RESPUESTA A SOLICITUD DE ACLARACION COMITÉ TÉCNICO MUNICIPAL DE PATRIMONIO
BIENES DE INTERES CULTURAL

PRESENTACION
RESTAURACION , LIBERACION , ADECUACION FUNCIONAL Y AMPLIACION
SALONES CLUB CAMPESTRE DE CALI

AI-4645 -2017

Asunto: Respuesta Radicado 20174148020003461 de 2017-05-26

TOPOGRAFIA general Club Campestre

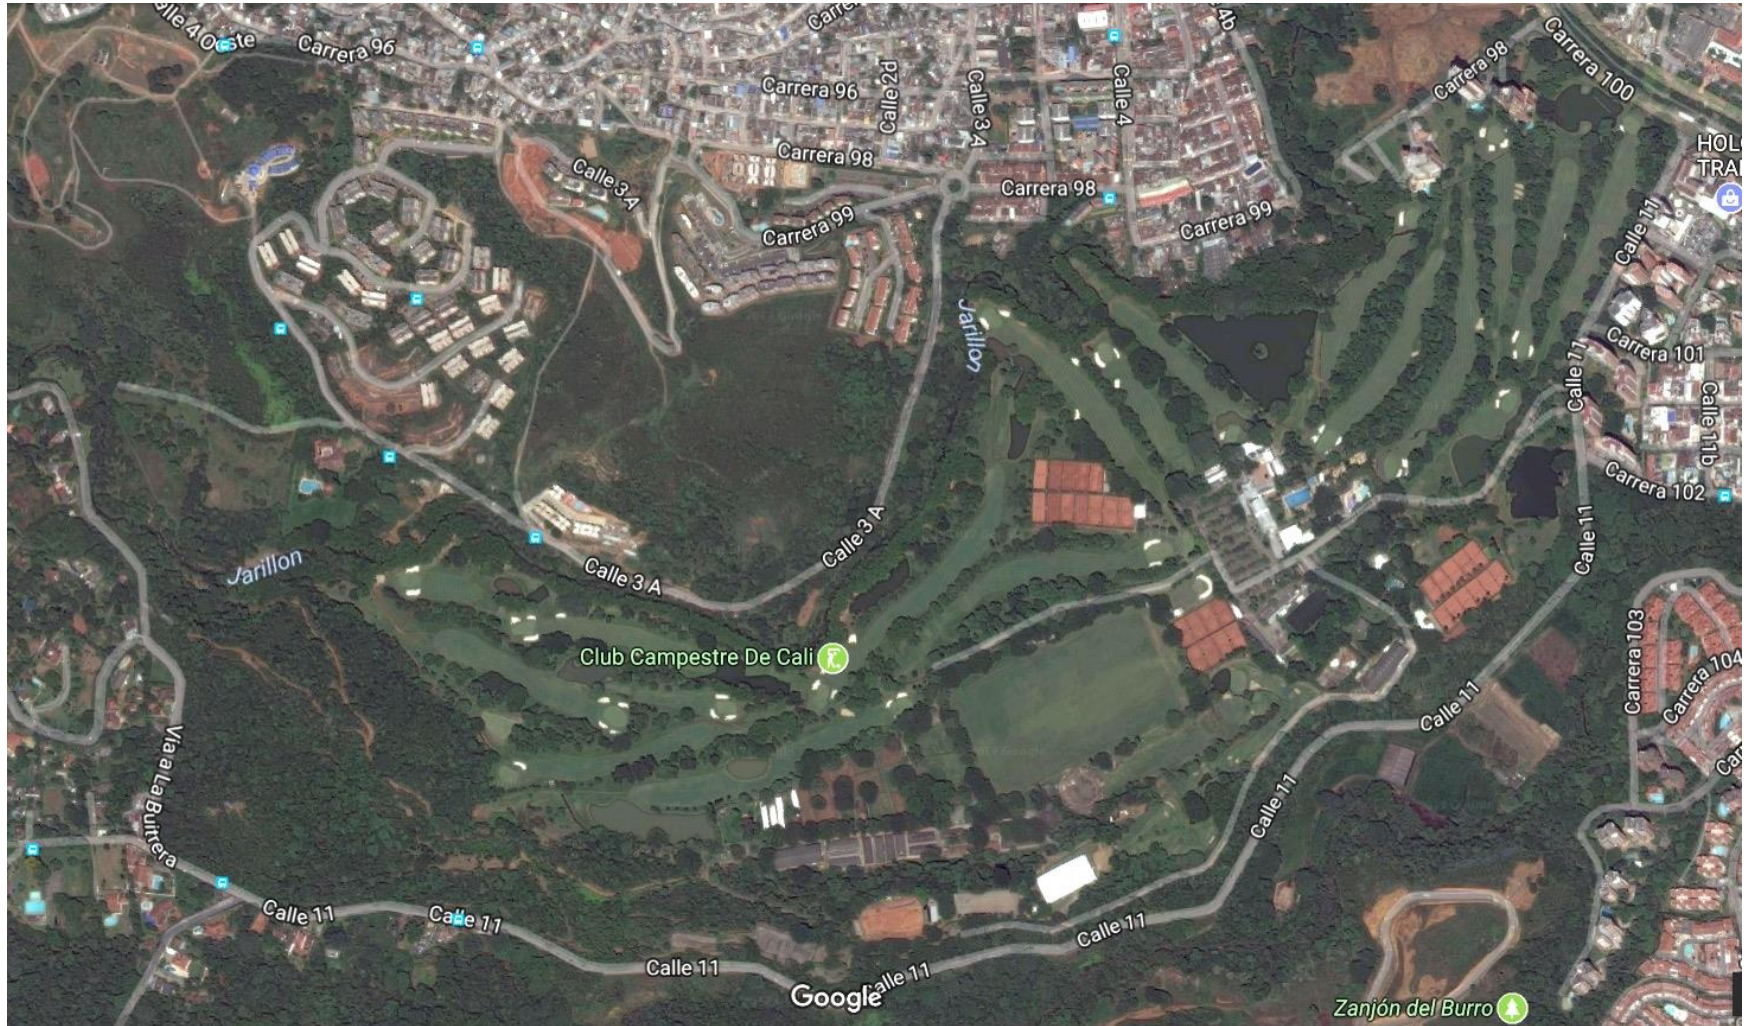
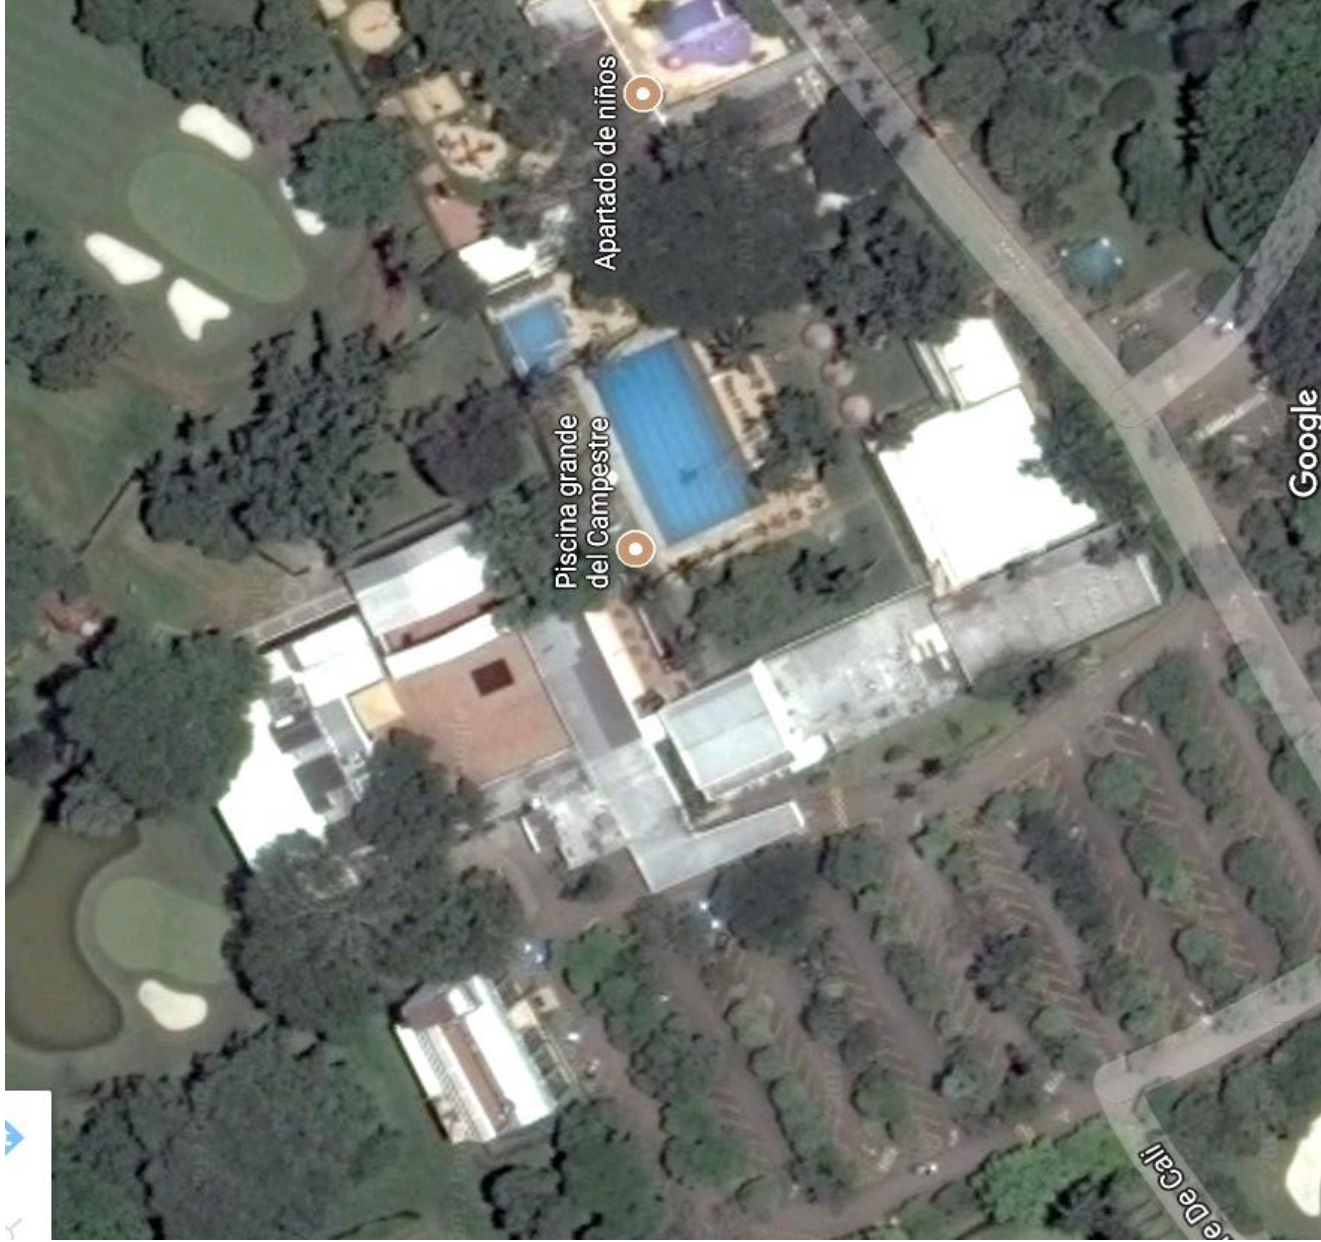
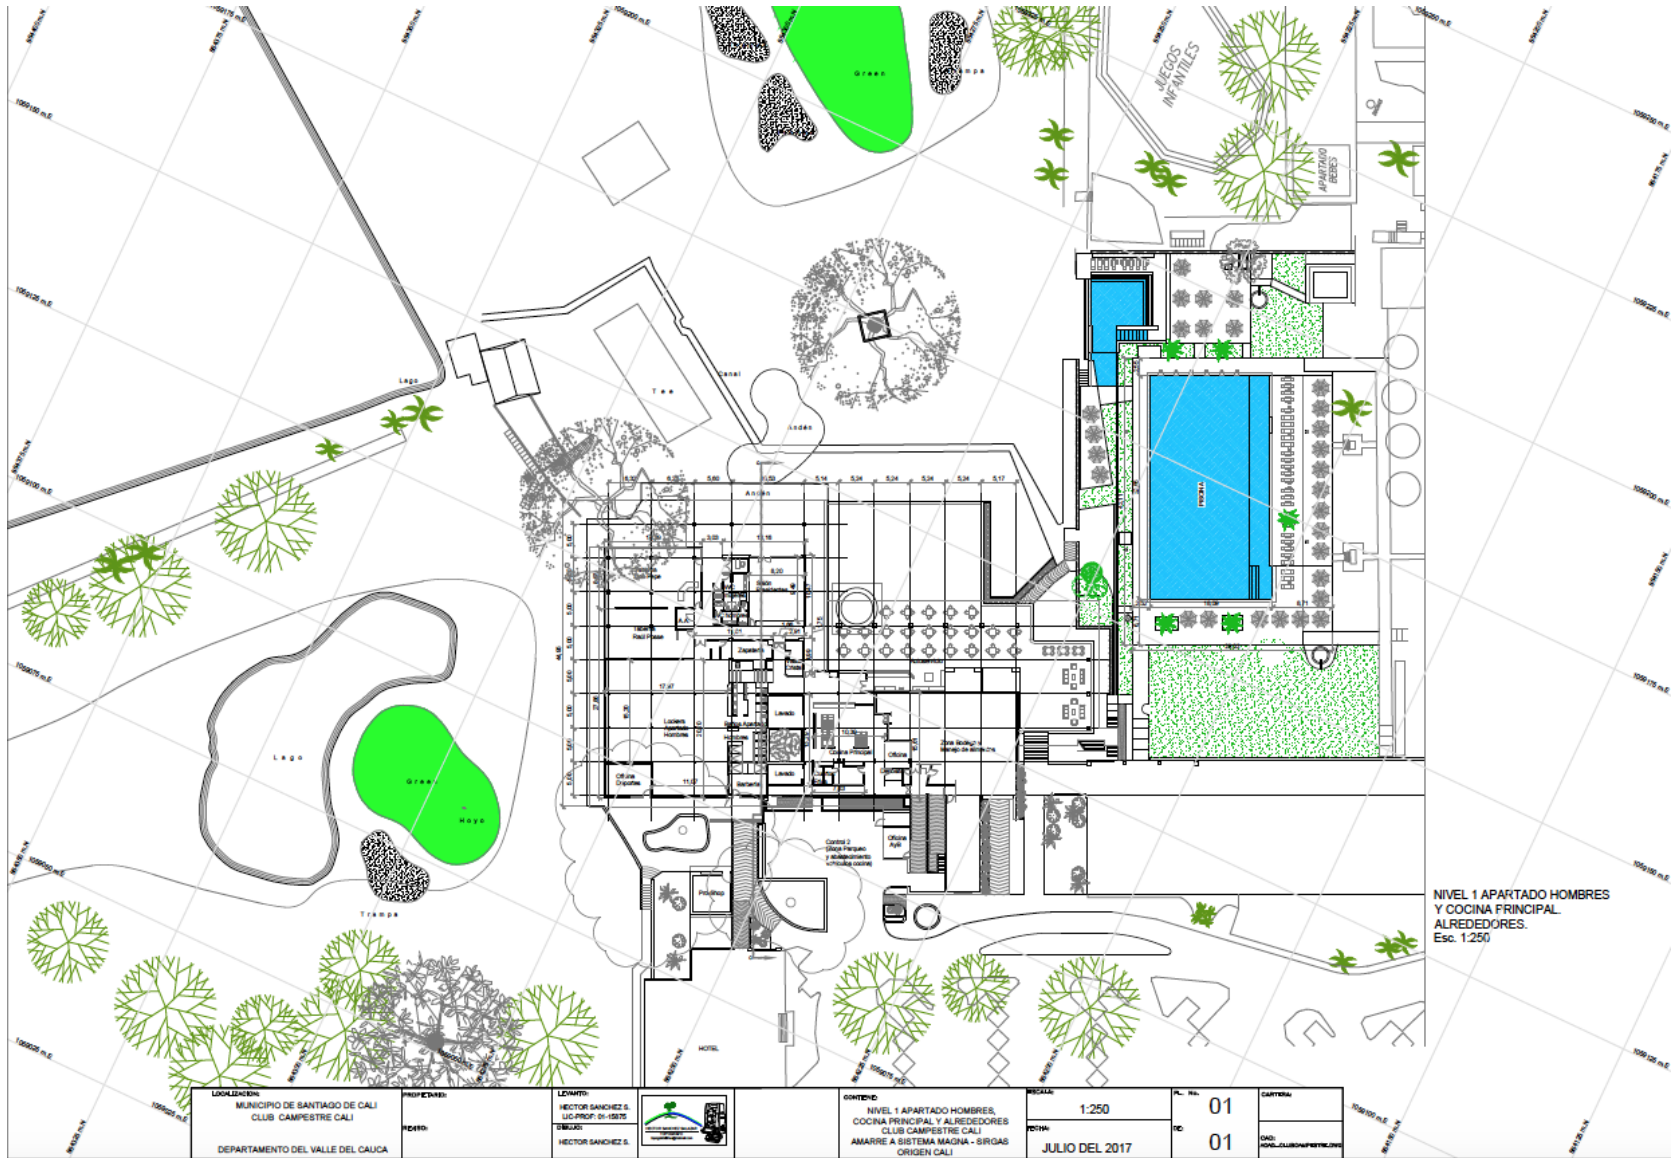
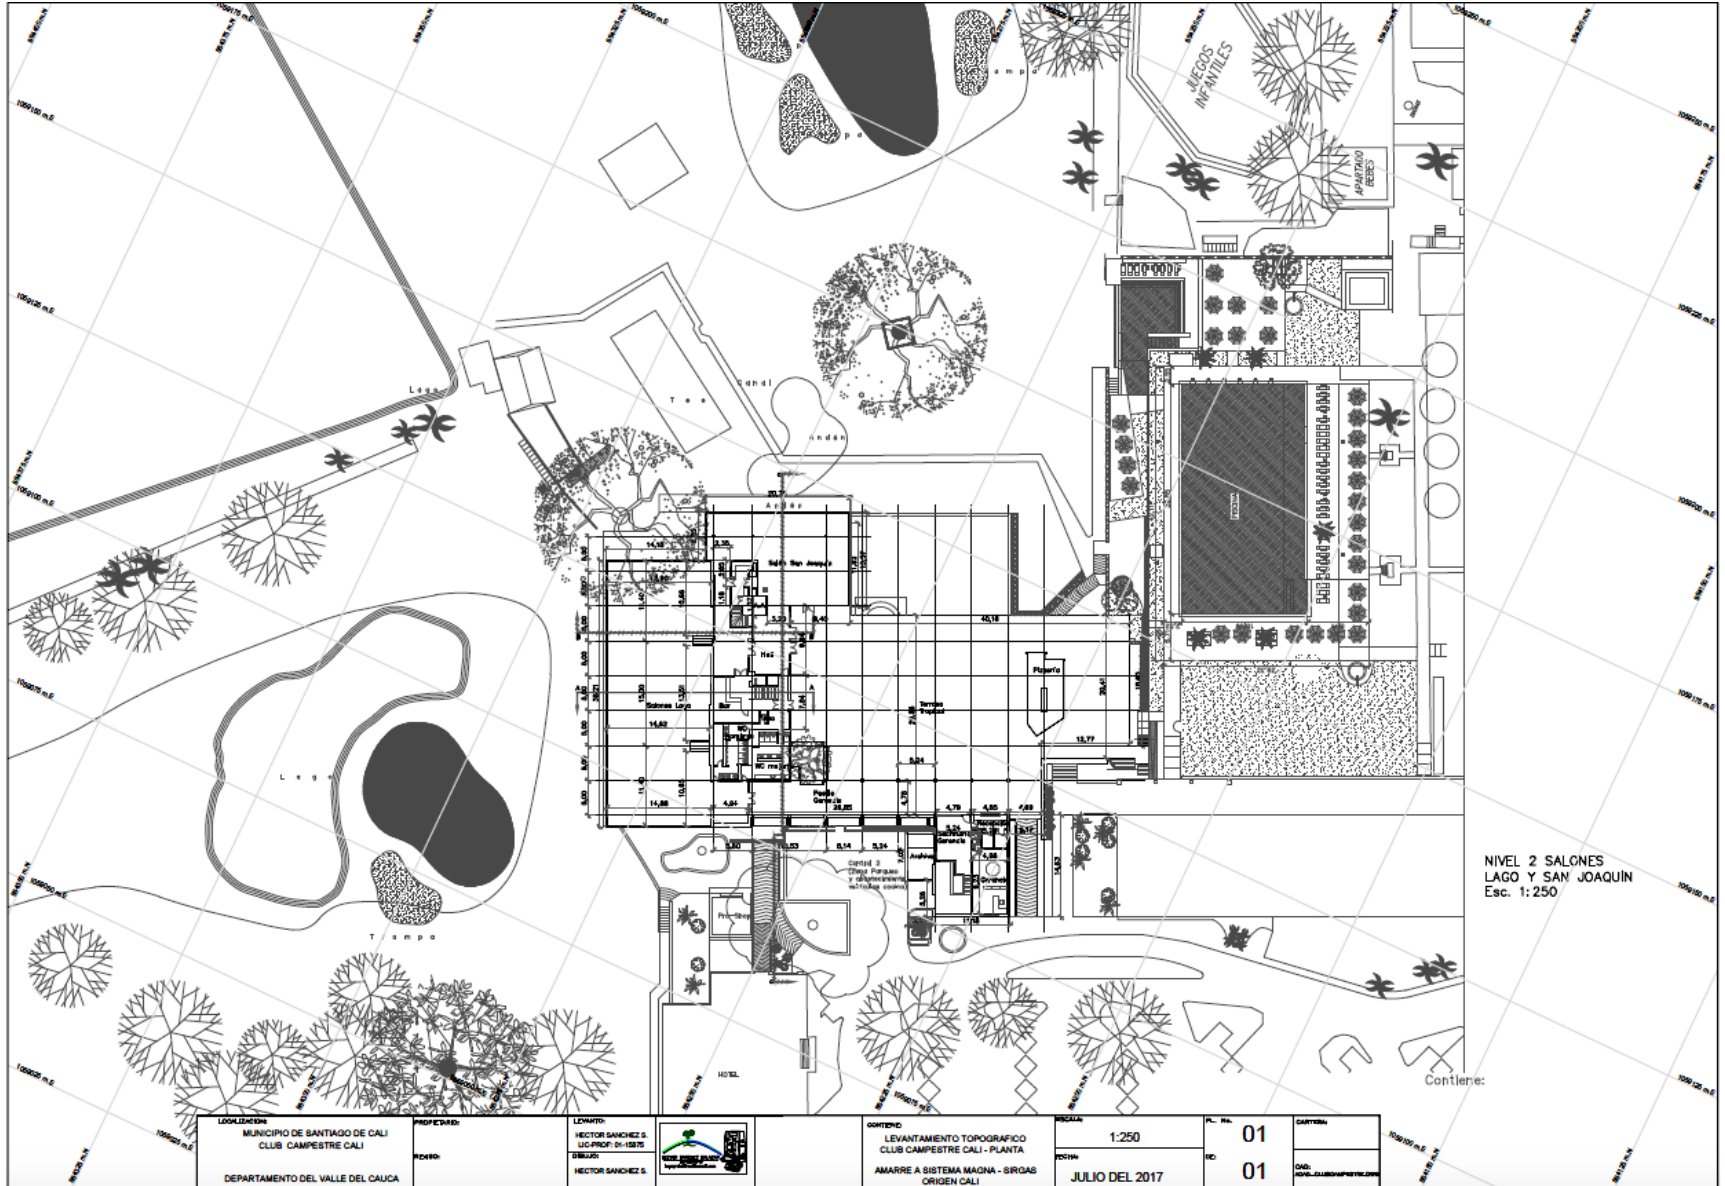
Respecto a la información entregada es importante anotar que es una exigencia para la revisión de una intervención tan importante presentar un Levantamiento Topográfico georreferenciado, el cual permite revisar las condiciones topográficas que posee el predio del Club y al cual debe estar articulado el Levantamiento Arquitectónico (presentado de manera incompleta), para que considere los niveles naturales del terreno en relación con los niveles de construcción del edificio. Este faltante impide valorar las condiciones

Se realizó el levantamiento TOPOGRAFICO completo del Club Campestre y estuvo a cargo del topógrafo Héctor Sánchez. A continuación algunos de los documentos entregados, y se cuenta con toda la información solicitada

02. Restauracion: “proporcion
borde externo voladizo salon “

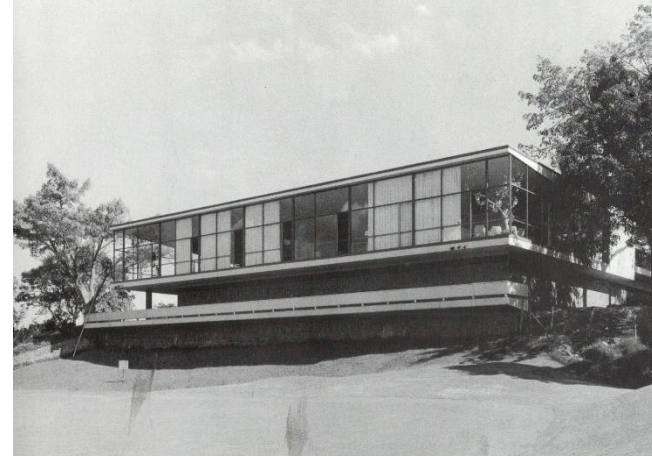
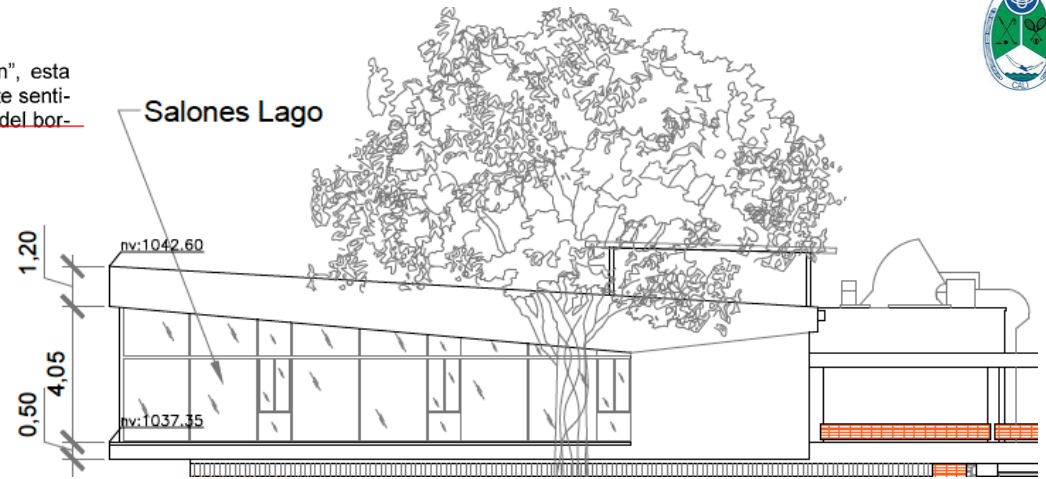
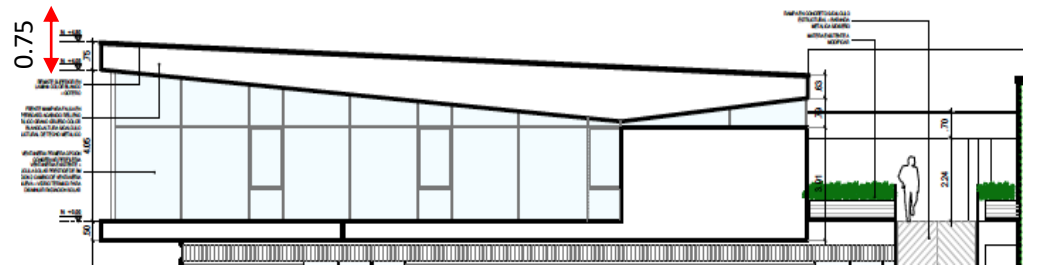
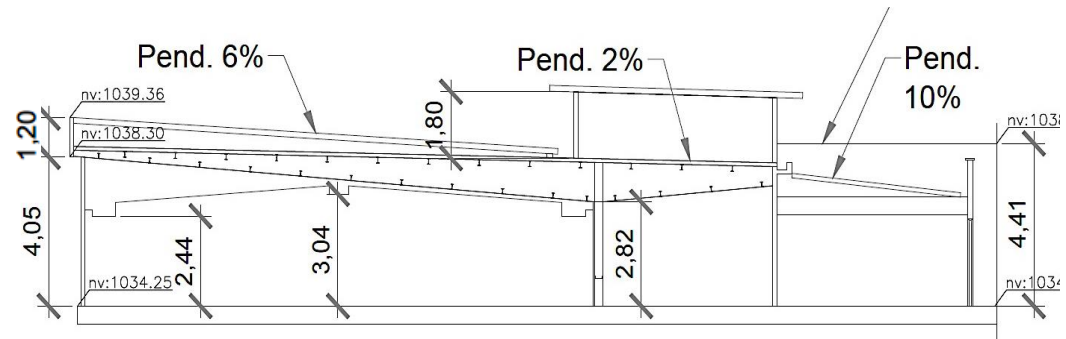
Respecto a la intervención, llamada por la propuesta, como de "Restauración", esta debe ser lo más rigurosa en devolverle al bien sus valores patrimoniales. En este sentido y a manera de ejemplo, se observa que no se tiene en cuenta la proporción del borde externo del voladizo del "salón", al resultar más alto que el original.

Respecto a la intervención, llamada por la propuesta, como de "Restauración", esta debe ser lo más rigurosa en devolverle al bien sus valores patrimoniales. En este sentido y a manera de ejemplo, se observa que no se tiene en cuenta la proporción del borde externo del voladizo del "salón", al resultar más alto que el original.

El borde externo del voladizo ACTUAL tiene una altura aproximada de H= 1,20 mts

El borde externo del voladizo PROPUESTO de una altura aproximada de H= .75 cms
